Nottuln, 22. September 2014

Rampe zwischen den Gebäuden "KiK" und "DM", Appelhülsener Str 1

## Antrag:

Treppe & Rampe Einkaufszentrum Lidl

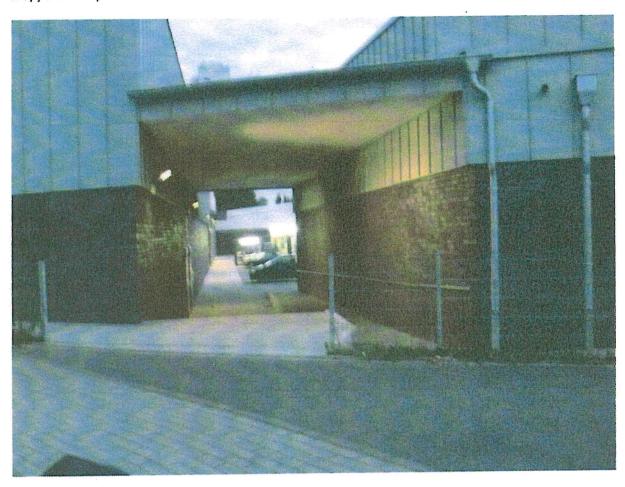
Die Rampe führt neben einer ca. 300 cm breiten Treppe an der Außenmauer des KiK Gebäudes entlang. Bei einer Breite von 147 cm ist ein Begegnungsverkehr nicht möglich. Dies ist insbesondere daher problematisch, da die Rampe am Ende des Gebäudes im rechten Winkel Richtung Appelhülsener Str. abknickt. Passanten können von keiner Seite erken-

nen ob ihnen jemand entgegenkommt, so dass eine Partei rückwärts ausweichen muss. Weiterhin kommt es im Knickpunkt der Rampe zu gefährlichen Situationen, wenn sich unterschiedliche Nutzer in der Kurve begegnen.

Treppe 300 cm, Rampe 147 cm breit

Der Zugang zur Rampe ist oben versetzt und führt im rechten Winkel auf diese.

Passanten können von keiner Seite erkennen, ob Jemand aus der Gegenrichtung kommt.

Fahrradlenker, Rollator, Kinderwagen haben eine Breite von 64 -72 cm.

Zwillingskinderwagen – 78,5 cm

Die Gemeindeverwaltung prüft, wie die Rampe zwischen den Gebäuden KiK und DM derart gestaltet werden kann, dass dort auch Begegnungsverkehr zwischen Radfahrern, Rollstuhlfahrern, Nutzern von Rollatoren und Kinderwagen stattfinden kann und veranlasst die erforderlichen Maßnahmen.
